D O D A T E K Č . 1 K E S M L O U V Ě O D Í L O

Most ev. č. 13720-1 přes luční potok před Hodonicemi

Změnový list číslo:

Změnový list číslo:	2
---------------------	---

Příloha: Nákres s vyznačením spodní úrovně zhotovení CPS.

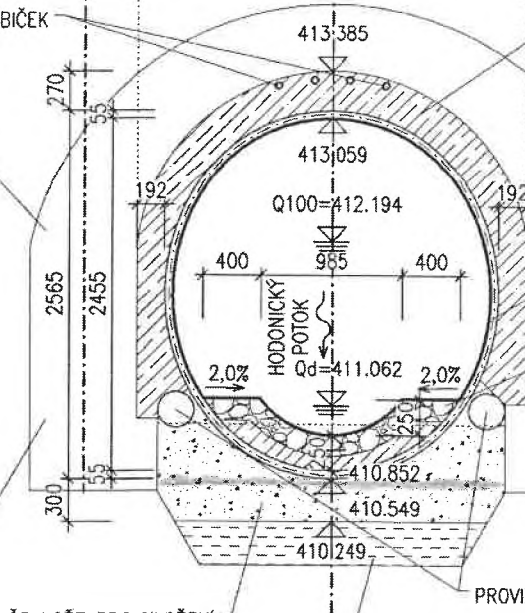
Vzhledem k úpravě prostoru vyplněného CPS došlo ke změně celkové kubatury CPS. Dle zaslání nákresu od zhotovitele byl proveden nový výpočet kubatury CPS. V rámci nového výpočtu bylo zohledněno i tvar tubosideru. Výpočet byl proveden jako obsah CPS (s horní a spodní vlnou) v podélném řezu X půlka šířky stávající klenby. $2,5 \times 4 + 2,2 \times 4 = 18,8 \text{ m}^3$. Tato kubatura odpovídá skutečnému provedení, které zaslal zhotovitel po konci injecktáže.

Příloha: Náčrt s vyznačením spodní úrovně zhotovení CPS.

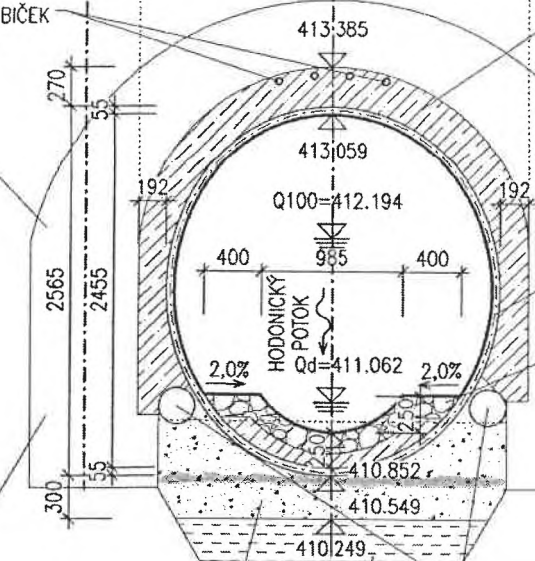
Vzhledem k úpravě prostoru vyplněného CPS došlo ke změně celkové kubatury CPS. Dle zaslání náčrtu od zhotovitele byl proveden nový výpočet kubatury CPS. V rámci nového výpočtu bylo zohledněn i tvar tubosideru. Výpočet byl proveden jako obsah CPS (s horní a spodní vlnou) v podélném řezu X půlka šířky stávající klenby. $2,5 \times 4 + 2,2 \times 4 = 18,8 \text{ m}^3$. Tato kubatura odpovídá skutečnému provedení, které zaslal zhotovitel po konci injektáže.

Věc: Vyjádření TDS k opravě krajnice

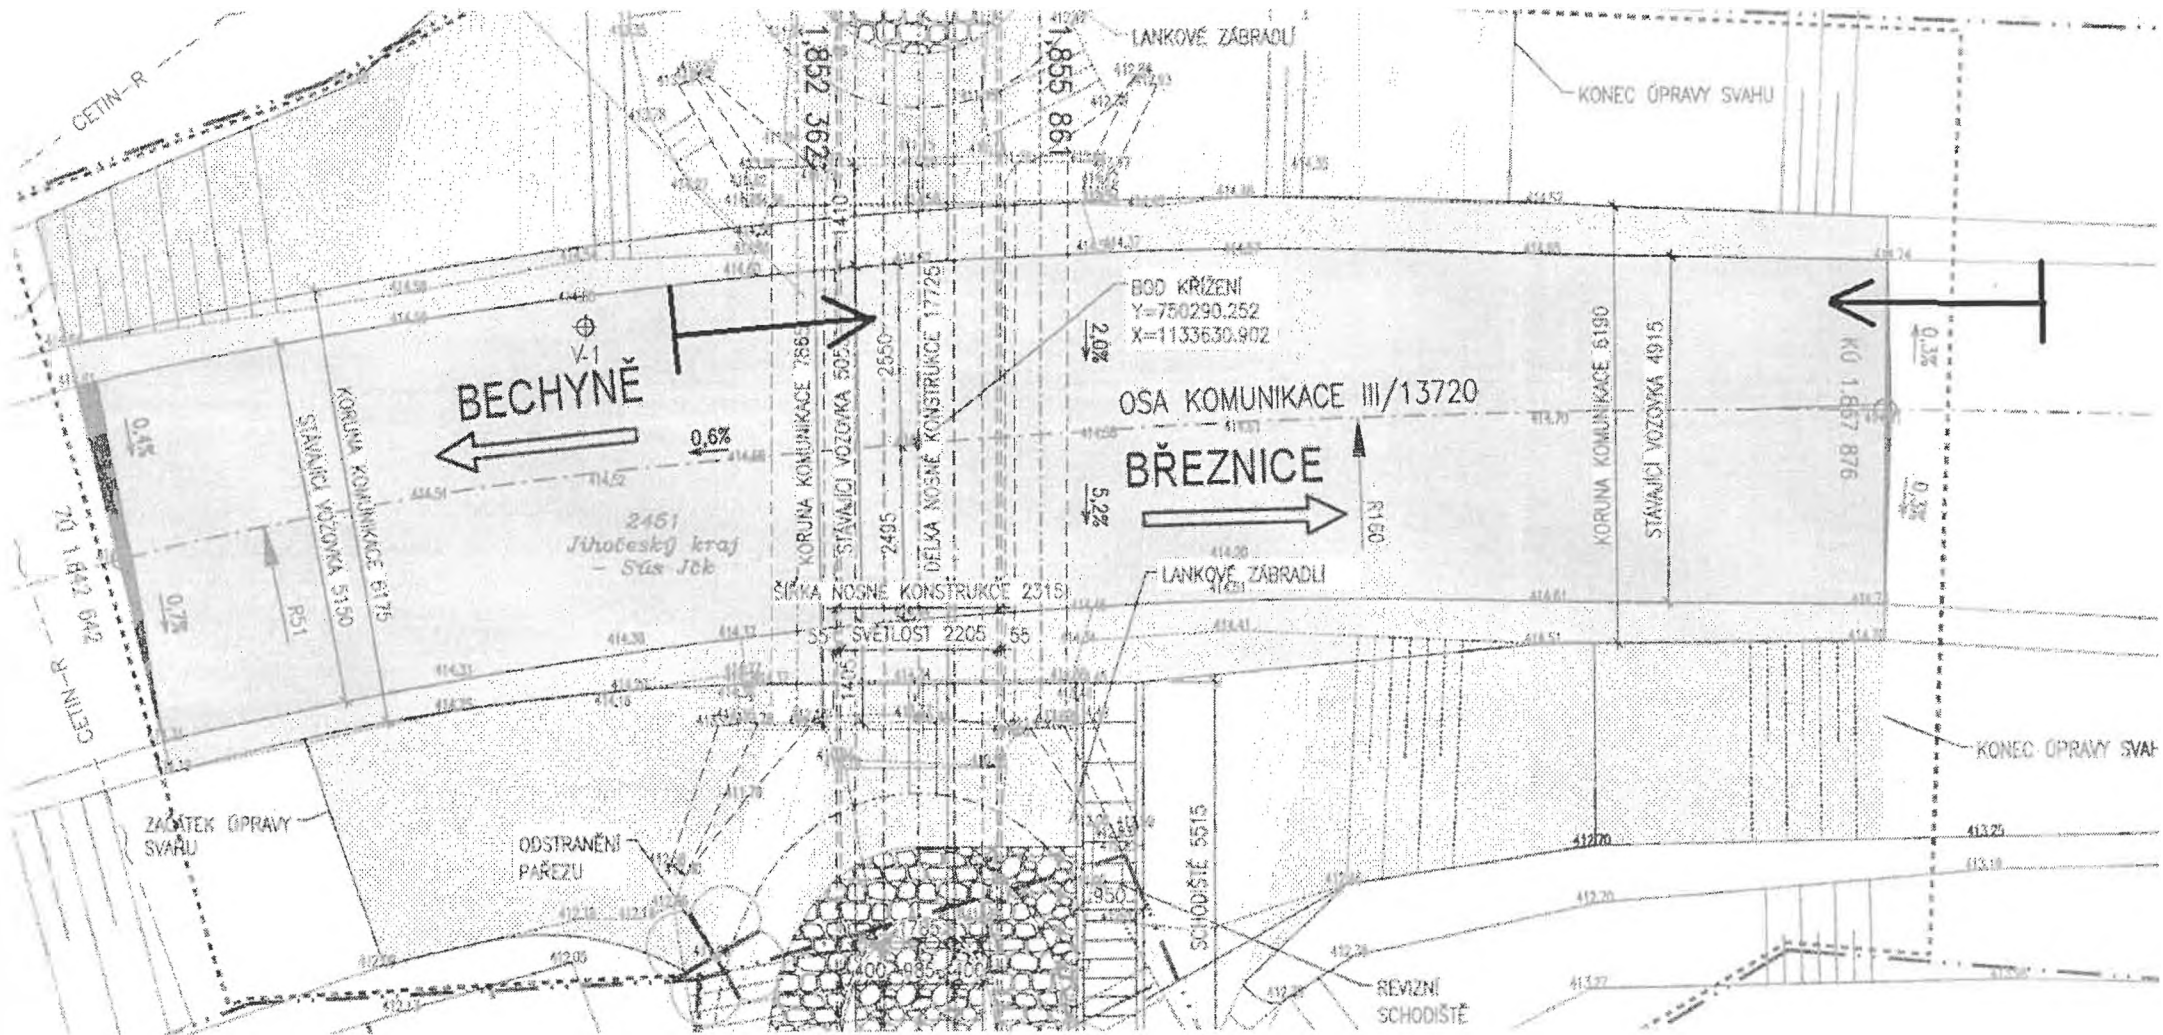
Se souhlasem AD bylo vypuštěno provádění nové obrusné vrstvy v celé ploše dle RDS z důvodu dobrého stavu vozovky, zjištěného prohlídkou v místě stavby. Dle dohody s objednatelem a se souhlasem TDS byla provedena oprava krajnice v rozsahu nutném pro bezpečný provoz na komunikaci. TDS souhlasí s rozsahem provedených prací – viz schéma v příloze.

Oprava krajnice - délka cca 21,50 m, šířka cca 1,00 m, staničení cca km 1.849 000 - 1.870 500
